CCR-VIA -- COMITATO DI COORDINAMENTO REGIONALE PER LA VALUTAZIONE D'IMPATTO AMBIENTALE

Giudizio n° 4343 Del 19/09/2024
Prot. n° 24/0159332 Del 16/04/2024

Oggetto: Progetto di adeguamento tecnico elettrodotto aereo linea AT 150 KV esistente “Villa Santa Maria – Roccavivara” ricadente nei Comuni di Villa Santa Maria (CH), Monteferrante (CH), Montazzoli (CH), Roccaspinalveti (CH), Carunchio (CH), Celenza sul Trigno (CH) e Roccavivara (CB) opera connessa agli impianti eolici repowering IR3 e IR4

Tipo procedimento: Verifica di Assoggettabilità a VIA interregionale ai sensi degli artt. 19 e 30 del D.Lgs. 152/06 e ss.mm.ii.

4. Piano stralcio di bacino per l’Assetto Idrogeologico

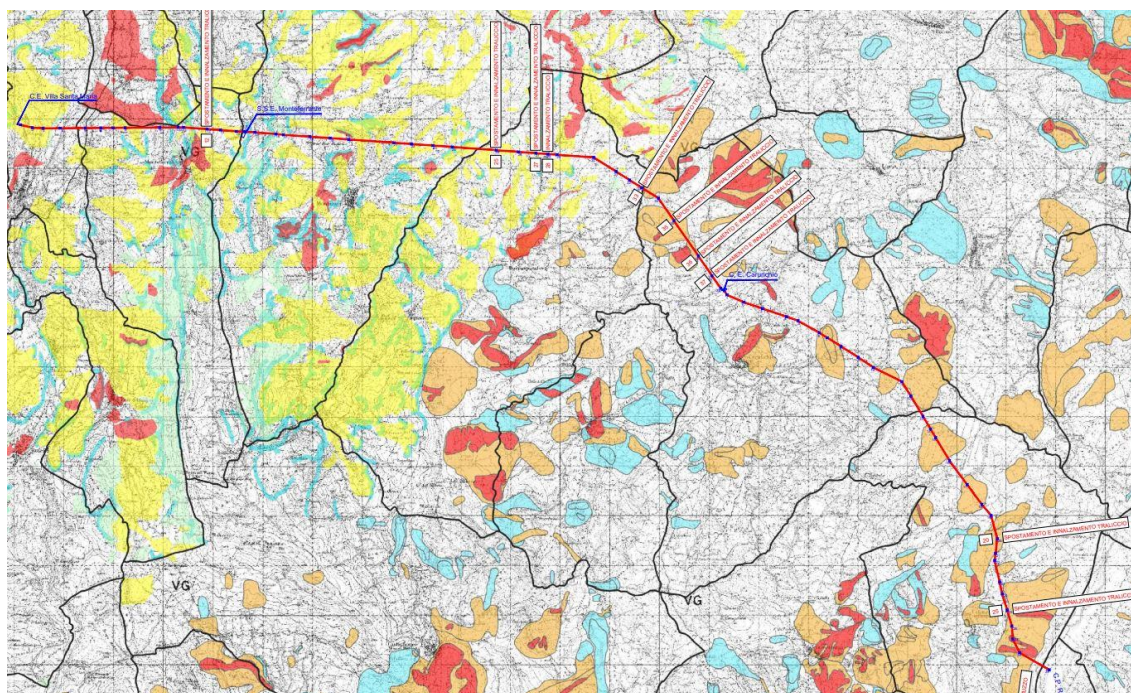
La seguente cartografia, allegata allo studio dal tecnico, non chiarisce quali sono gli interventi ricadenti all’interno di aree a pericolosità P3 e P4, in quanto la stessa risulta in scala troppo piccola.

Il tecnico in relazione specifica che alcuni sostegni sono in prossimità di aree definite pericolose ed a rischio frane, comunque esterne a tali zone.

Stralcio tavola carta della pericolosità idraulica n. 19 – PSDA del fiume Trigno

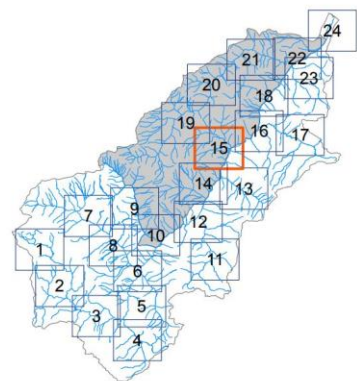
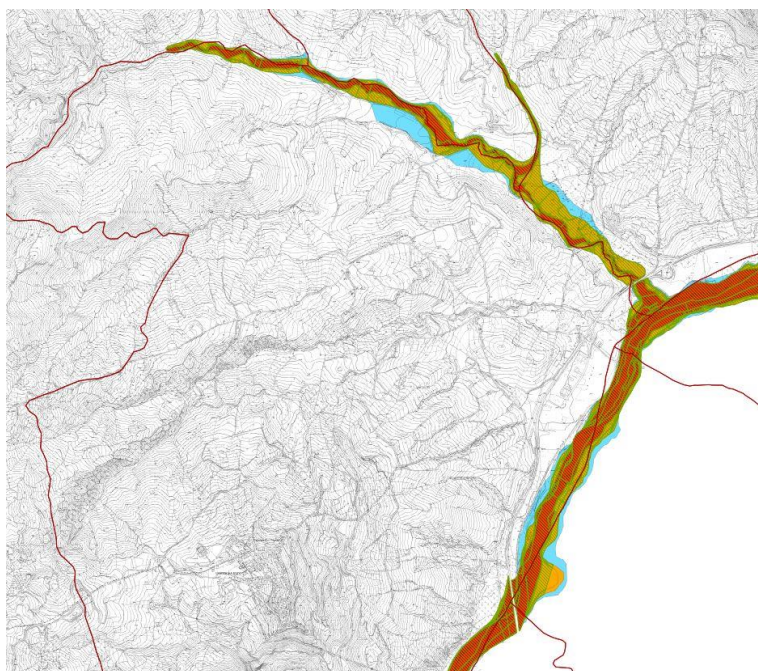
Invece **quella passante in aree rientranti nel bacino distrettuale dell’Appennino Meridionale,** sembrerebbe **attraversare aree a pericolosità idraulica elevata, moderata e bassa,** nei Comuni di Carunchio e Celeza sul Trigno, così come dagli stralci di carta della pericolosità riportati di seguito.

Il tecnico afferma che nessun traliccio ricade nelle zone classificate con pericolosità del PSDA.
